| Stellungnahme von / vom | Stellungnahmen zur 1. öffentlichen Auslegung   | Abwägungsvorschlag  |

Stadt Ratzeburg Aufstellung des Bebauungsplanes Nr. 81 für das Gebiet: "Östlich Seedorfer Straße, südlich Friedhof, westlich Memeler Weg und nördlich Königsberger Straße" (gemäß § 13a BauGB) Eingegangene Stellungnahmen während der Behördenbeteiligungen gemäß § 4 Abs. 2 BauGB und der öffentlichen Auslegungen gemäß § 3 Abs. 2 BauGB mit Abwägungsvorschlägen Stand: 07.02.2019

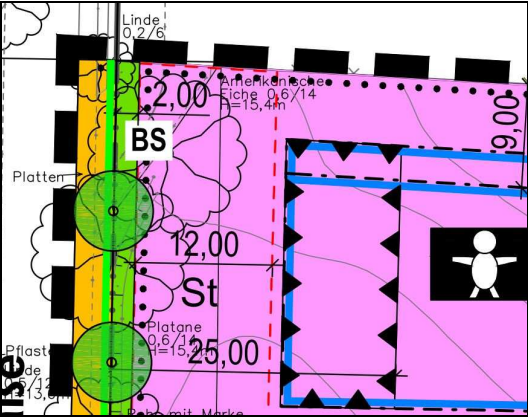
In Abb. 2 sind links (westlich) von der eingezeichneten orangefarbenen Linie, also für die Baubereiche der KITA und der Gebiete WA1 und WA2, in diesem Entwurf für die Bürgerinformation 109 Bäume eingezeichnet. Hierbei handelt es sich zwar nicht um eine konkrete Planung, doch soll der Entwurf offenbar ein grünes, schönes neues Viertel mit reichem Baumbestand suggerieren. Tatsächlich sieht die aktuelle Planung für diesen Bereich (Abb. 3) nicht 109, sondern insgesamt nur 39 Bäume vor (25 neu angepflanzte Bäume + 17 Alleebäume sowie 3 geplante Fällungen).

Die Aussage ist nicht richtig. In der Festsetzung 9.4 sind Linden festgesetzt, in den Festsetzungen 9.1 bis 9.3 werden standortheimische Laubgehölze festgesetzt.

Es ist schon bemerkenswert, wie hier eine erste Planungsidee mit der jetzt konkret vorliegenden Planung verglichen wird und Bäume gezählt werden.

Im übrigen werden auch in den Baugebieten WA 1 und WA 2 tatsächlich mehr Bäume gepflanzt werden, als in der in der Planzeichnung festgesetzt, zumal nicht nur die Stadt, sondern auch der Bauträger ein Interesse daran hat, für eine gute Durchgrünung des Gebietes zu sorgen, die letztlich der Aufenthaltsqualität in dem Gebiet zu Gute kommt. So wurde bereits frühzeitig ein Fachplanungsbüro für die Ges-

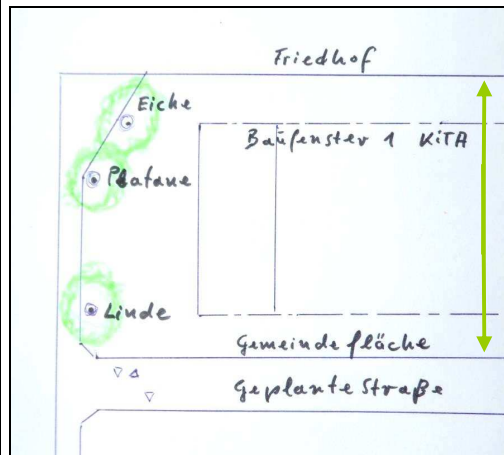
|  | <p>Zu Seite 13 Abs. 6 Der vorhandene Baumbestand<br/>         Nach der Feststellung, dass die Allee erhalten bleiben muss, heißt es:<br/>         „Ausgenommen hiervon sind lediglich die Bäume im Bereich der Einmündungsbereiche der Planstraße, die nicht erhalten werden können.<br/>         Auch auf eine zwingende Erhaltung des Baumbestandes vor der Gemeindebedarfsfläche zugunsten der KITA wurde verzichtet, da die Erhaltung im Zuge der Erschließung des Grundstückes und der hier geplanten und erforderlichen Stellplätze nicht möglich wäre“.</p> <div style="display: flex; justify-content: space-between;"> <div style="width: 45%; text-align: center;">  </div> <div style="width: 45%; padding-left: 10px;"> <p><b>Abb. 5:</b> Ausschnitt aus der aktuellen Planzeichnung (Text siehe nächste Seite).</p> </div> </div> <div style="margin-top: 10px;">  </div> <div style="margin-top: 5px;"> <p><b>Abb. 6:</b> Foto dieses Areals von Norden her gesehen.</p> </div> | <p>Das ist so richtig und wurde auch im Vorwege mit der unteren Naturschutzbehörde abgestimmt. Die notwendigen Verluste von Alleebäumen werden in Abstimmung mit der Naturschutzbehörde durch Neupflanzungen ersetzt.</p> |

| Stellungnahme von / vom | Stellungnahmen zur 2. öffentlichen Auslegung  | Abwägungsvorschlag   |
|-------------------------|---|--|
|                         | <p>Stellfläche würde erfordern, die gesamte Parkstraße zu verlegen und ein Entfernen der im Vordergrund abgebildeten beiden kleinen Linden zu folgern.</p> <p>Diese für den Unterzeichner nicht nachvollziehbare Planung geschah möglicherweise, weil u. a. vormals eingeplante Stellplätze am Spielplatzbereich der KITA gestrichen wurden. Auch wurde die Grundfläche <b>GR</b> der KITA in der Planung von Okt. 2018 zum Dez. 2018 von 900 m<sup>2</sup> auf 1.000 m<sup>2</sup> vergrößert. Da hier also offenbar noch ‚Planungsmasse‘ vorhanden ist, schlägt der NABU vor, dass man die westliche (linke) Parkreihe verkürzt und eine Einbiegung zur längeren Parkreihe (entlang dem KITA-Gebäude) zur Erhaltung der Parkstraße und unter damit einhergehender Schonung der Eiche und der beiden kleinen Linden bestehen lässt sowie die anderen im letzten halben Jahr neu eingeplanten Änderungen überdenkt.</p> <p>Es bleibt nun noch die Passage in der Begründung, dass „die Erhaltung“ der dortigen Alleebäume auch „im Zuge der Erschließung des Grundstückes .... nicht möglich wäre“. Dieser zweite Aspekt ist schlichtweg unzutreffend. Das Gemeindegrundstück ist vom Friedhof bis zur geplanten Straße ca. 35,5 m breit (blauer Pfeil in Abb. 8). Der Abstand der Baumstämme der Linde zur Platane beträgt 15,85 m (grüne Pfeile). Die Größe der Baumwipfel wurde anhand des herausvergrößerten Luftbildes skizziert.</p> <p>Während jene von Linde und Platane ineinander ragen, lassen die Platane und die Linde über 6 m freien Abstand (man beachte die große Lücke zwischen beiden Bäumen in Abb. 1). Hier passt der dickste Kran, Bulldozer oder Kies-Lkw problemlos durch. Es kann eine folienunterlegte, temporäre Trasse zum Schutz des Gehwegs mit breiter Einfahrt von der Seedorfer Straße angelegt werden. Anhand vieler Beispiele ließe sich belegen, dass auch für die Anlieferungen großer Maschinen und großer Baustoffmengen und deren Abtransport überhaupt kein verkehrstechnisches Problem besteht. Hier wäre es nicht einmal nötig, einen einzigen Ast von einem der beiden Bäume zu kürzen.</p> <p>Der Stammdurchmesser der Eiche wird im Plan mit 0,6 m angegeben (Abb. 5). Die Nachmessung ergab jedoch 70 cm, was bei dem anzuset-</p> | <p>Die Einschätzung des NABU wird zur Kenntnis genommen, allerdings nicht geteilt.</p> <p>Der Anregung wird nicht gefolgt, zumal sich die Zahl der möglichen ohnehin bereits knapp bemessenen Stellplätze für die KITA bei einer Erhaltung der beiden Bäume hier deutlich verringern würde.</p> <p>Zur Erschließung gehört auch die Unterbringung von Stellplätzen (s.o.). Bei der Erhaltung der Bäume in diesem Bereich könnte hier lediglich eine deutlich geringere Anzahl Stellplätzen entstehen.</p> <p>Die nebenstehenden Ausführungen werden zur Kenntnis genommen.</p> |
